PROPUESTA DE DICTAMEN TÉCNICO

PROPUESTA DE MODIFICACIÓN DE ESPECIFICACIONES TÉCNICAS ETF PME-2-11/01 “INSTRUMENTACIÓN DE VIGILANCIA DE LA RADIACIÓN DE SALA DE CONTROL” DE LA UNIDAD II.

PROPUESTA DE MODIFICACIÓN DE ESPECIFICACIONES TÉCNICAS ETF PME-2-11/02 "VAINAS DE ZIRLO™ OPTIMIZADO" DE LA UNIDAD II.

PROPUESTA DE MODIFICACIÓN DE ESPECIFICACIONES TÉCNICAS ETF PME-2-10/12 "VÁLVULAS DE AISLAMIENTO DE FUENTES DE AGUA NO BORADA" DE LA UNIDAD II.

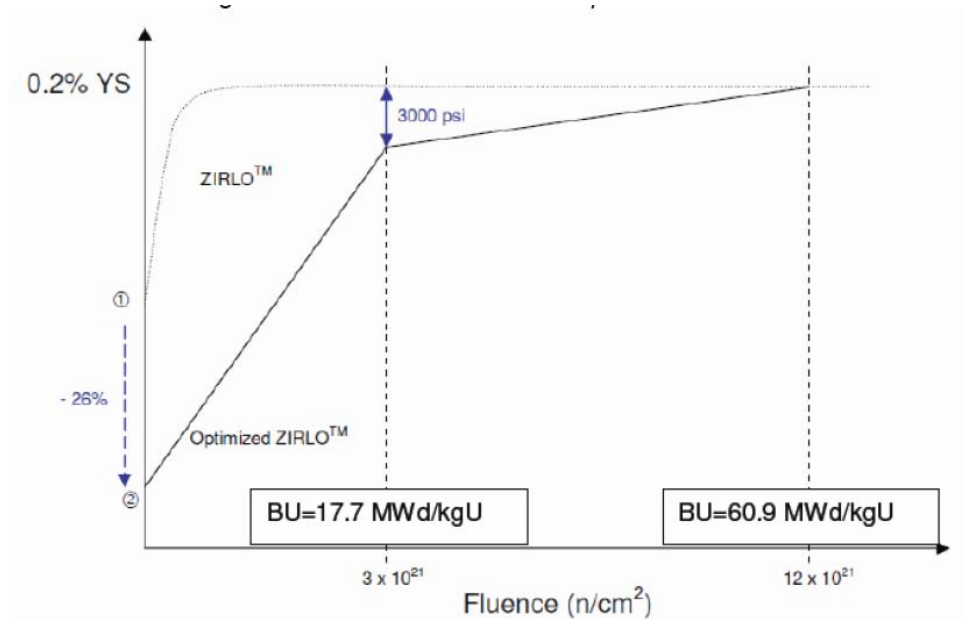
La variación más importante entre el ZIRLO Opt y el ZIRLO Std es la reducción en la cantidad de estaño, y el tratamiento térmico final, que produce una estructura parcialmente cristalizada. Estos cambios producen un mejor comportamiento frente a la corrosión y la absorción de hidrógeno, un ligero menor crecimiento longitudinal, pero en cambio reduce el límite elástico.

Los criterios y modelos de diseño actualmente en vigor para el ZIRLOStd son aplicables a este nuevo material, excepto en la reducción citada del límite elástico. Esto implica que en los casos en los que el comportamiento de la nueva aleación es mejor, el margen resultante de la utilización de este mejor comportamiento no se ha usado en la demostración de seguridad manteniéndose los valores usados para el ZIRLOStd

1. El valor para el máximo quemado medio de barra de ZIRLO Optimizado será de 62 MWd/KgU.
2. Para la barra de ZIRLO Optimizado Los valores máximos de corrosión en el lado del refrigerante, calculados con un modelo de mejor estimación, serán inferiores a 100 μm para la capa de óxido y 600 ppm de valor medio volumétrico de concentración de hidrógeno.
3. La temperatura máxima de vaina de ZIRLO Optimizado en el accidente de 15.4.4 del EFS no será superior a 1300°C.
4. El límite elástico aplicable al ZIRLO Opt debe reducirse respecto del ZIRLOStd de acuerdo con la figura siguiente:

En cualquier caso se considera necesario que C.N. Almaraz presente al CSN los resultados que se vayan obteniendo del programa de demostración de nuevos materiales de vaina relacionados con el ZIRLO Opt, tanto los relacionados con la oxidación y el crecimiento de barra, como otros que se estén realizando en otras magnitudes (como creep o límite elástico). En el caso de que existan medidas de programas de demostración de otras centrales, como con la oxidación y el crecimiento de barra combustible, los datos de C.N. Almaraz se deben presentar en la misma figura para comparación.
